Produkt: **DGN/S1.16.1 DALI Gateway Notlicht 1f, 16G, REG**

Typ: **DGN/S 1.16.1**

Aktuelles Anwendungsprogramm: **Schalten Dimmen Notlicht 1f DALI/1.1a**  
**DALI Firmware S0007**  
**ECU Firmware ECU1.0 v14.0**

Software-Information zu: **Schalten Dimmen Notlicht 1f DALI/1.0b**  
**DALI Firmware S0007**  
**ECU Firmware ECU1.0 v14.0**  
 ab: 1/2014

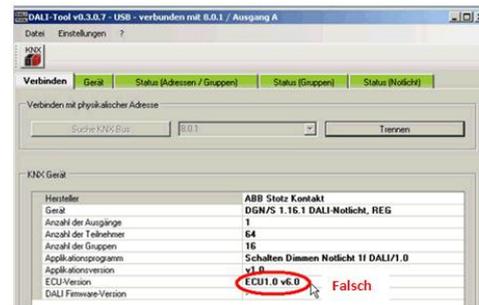
Mit dem Microsoft Update auf NET Framework 4.5 kann es passieren dass in der ETS4 (Produktsprache Deutsch) das Parameterfenster einfriert, die ETS4 abstürzt und neu gestartet werden muss.  
 Neues Applikationsprogramm Schalten Dimmen Notlicht 1f DALI/1.0b in ETS4 laden und Gateway einfügen. Mit dem ersten Aufruf des Parameterfensters werden die Daten upgedatet. Danach laufen auch alle anderen ABB DALI Gateways mit NET Framework 4.5 in dieser ETS4.

Geändert wurde: Entsprechendes loc-file für Konvertierung wurde getauscht.  
 Keine Änderungen in der Gateway-Funktion.

Software-Information zu: **Schalten Dimmen Notlicht 1f DALI/1.0a**  
**DALI Firmware S0007**  
**ECU Firmware ECU1.0 v14.0**  
 ab: 10/2013

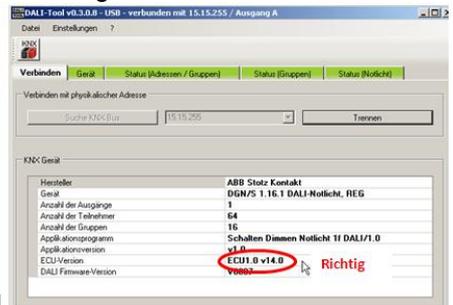
Geändert wurde: Applikation *Schalten Dimmen Notlicht 1f DALI/1.0a* wurde nicht geändert.  
 Zwischen März (KW9/2013) und August (KW31/2013) wurde der DGN/S1.16.1 mit einer falschen ECU Firmware ausgeliefert. Hierdurch kann es passieren, dass das DGN/S 1.16.1 für den Anwender auf dem KNX nicht mehr sichtbar ist. Dies macht sich auch dadurch bemerkbar, dass der KNX Programmierstatus in der ETS nicht mehr angezeigt wird.  
 Der DALI Ausgang arbeitet im Hintergrund normal weiter, Beleuchtung lässt sich über DALI Test-Taste schalten.

Mit Hilfe des DALI config Tools kann die ECU Firmware angezeigt werden.

Falsch ECU1.0 v6.0

Richtig ECU1.0 v14.0

DGN/S 1.16.1 mit falscher Firmware müssen ausgetauscht werden, da ein Update nur im Werk möglich ist.
